Nota van Inspraak

Ontwerp Masterplan In de Bogaard

d.d. 15 augustus 2019

Oktober 2019

Bijlage 1 – 3D impressie vast te stellen Masterplan na wijzigingen (rood omcirkeld belangrijkste wijzigingen t.o.v. ontwerp Masterplan)

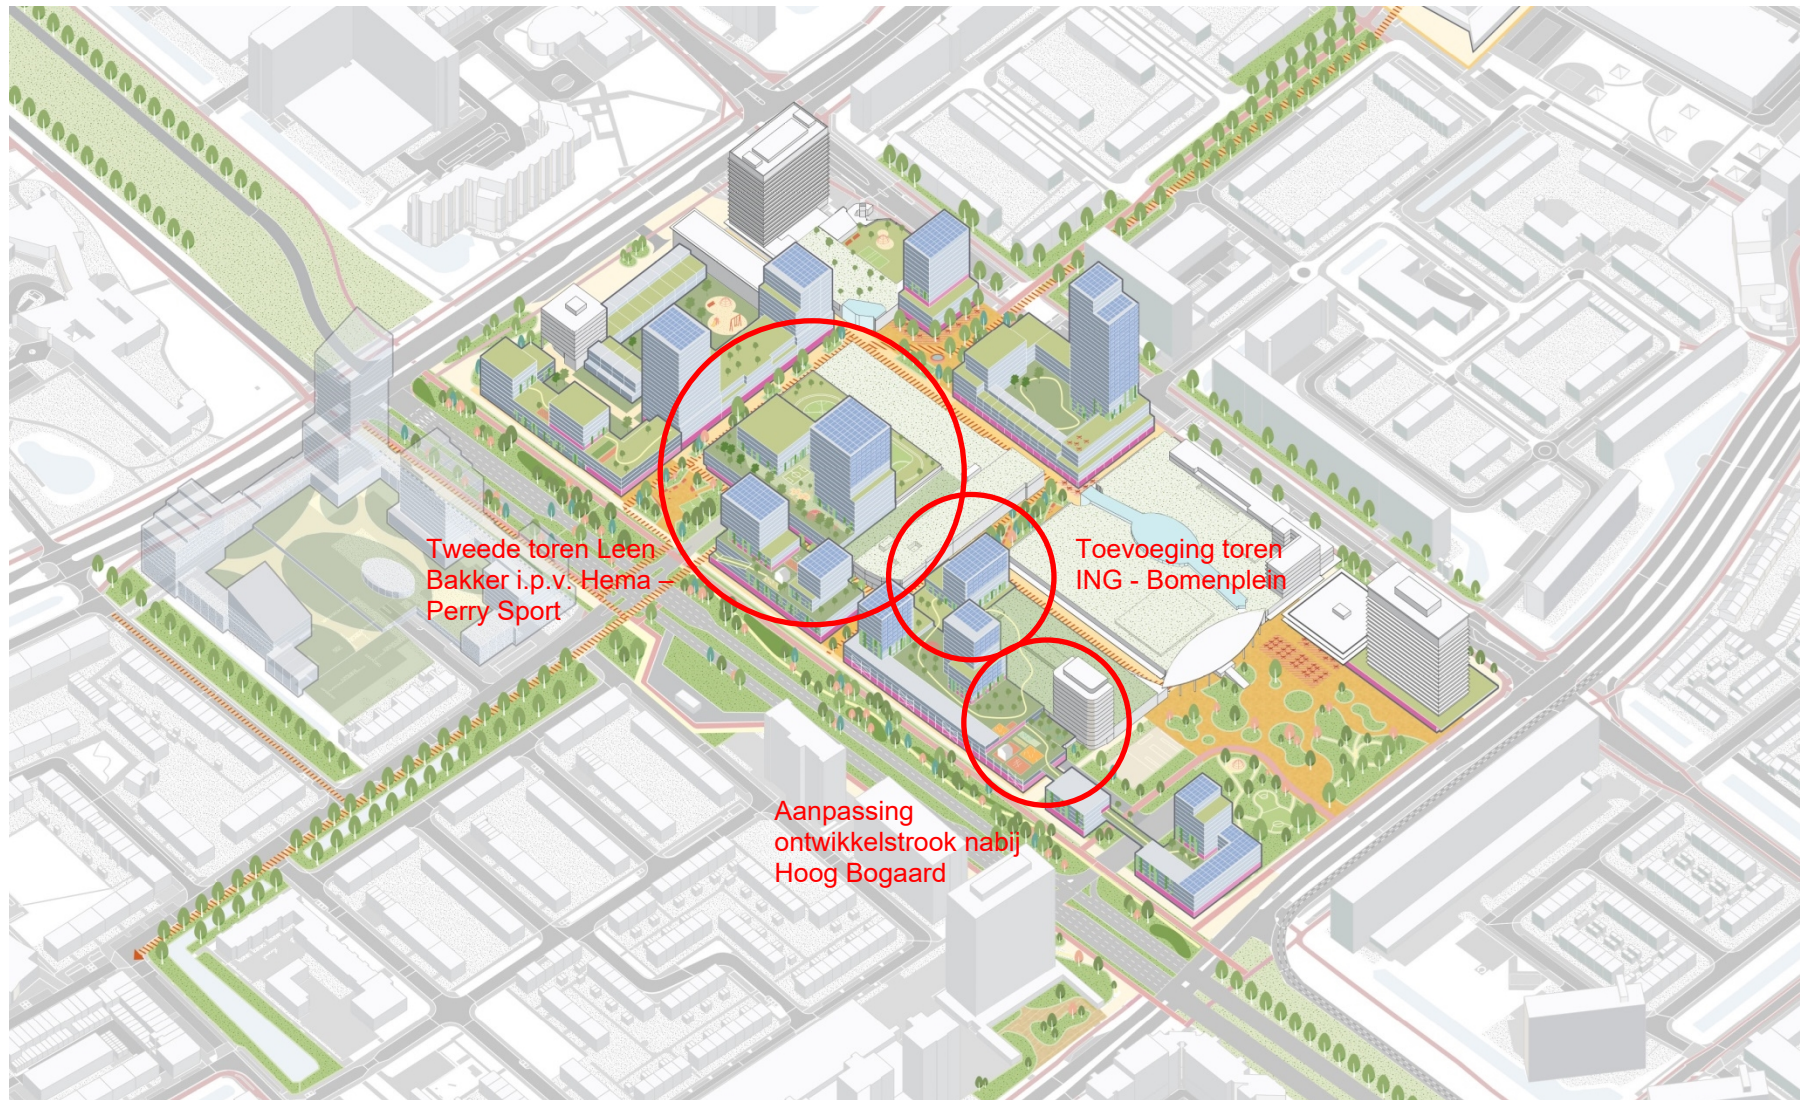
#	Ambtelijke reacties / aanpassingen	Conclusie
1.	Op basis van voortgaande overleggen met de betreffende eigenaar wordt op de hoek 'ING – Bomenplein' een herontwikkeling toegevoegd die voorziet in ontwikkeling van een woon-zorgtoren met voorzieningen in de plint (zie 3D impressie op de volgende pagina)

2.	Op basis van voortgaande overleggen met de betreffende eigenaar wordt afgezien van realisatie van een woontoren op de locatie 'Hema – Perry Sport'. Daarvoor in de plaats is de ontwikkeling in het blok 'Leen Bakker' aangepast tot realisatie van twee woontorens (respectievelijk 30 m en 70 m hoog) op een stedelijke laag (zie 3D impressie op de volgende pagina)

3.	In samenhang met genoemde ontwikkeling onder punt 1. en de inspraakbeantwoording onder #7 zijn in de ontwikkelstrook een aantal wijzigingen doorgevoerd (zie 3D impressie op de volgende pagina)

#	De volgende wijzigingen worden doorgevoerd in het Masterplan	Conclusie
1.	Zie paragraaf 4 hierboven voor de ambtshalve wijzigingen	
2.	Er wordt een aanpassing doorgevoerd in de ontwikkelstrook, ter plaatse van het torentje voor Hoog Bogaard (zie 3D impressie op de volgende pagina)	
3.	De notitie 'Verkennde analyse geluid en lucht Prinses Beatrixlaan' t.b.v. de haalbaarheid verlegging Prinses Beatrixlaan zal als bijlage worden toegevoegd aan het Masterplan	
4.	Een tabel met fietsparkeernormen wordt in de bijlage bij het Masterplan toegevoegd	
5.	Het STEC rapport 'Toekomstbestendig In de Bogaard' wordt als bijlage toegevoegd aan het Masterplan.	
6.	In het Masterplan wordt een paragraaf 'Veiligheidsaspecten' opgenomen
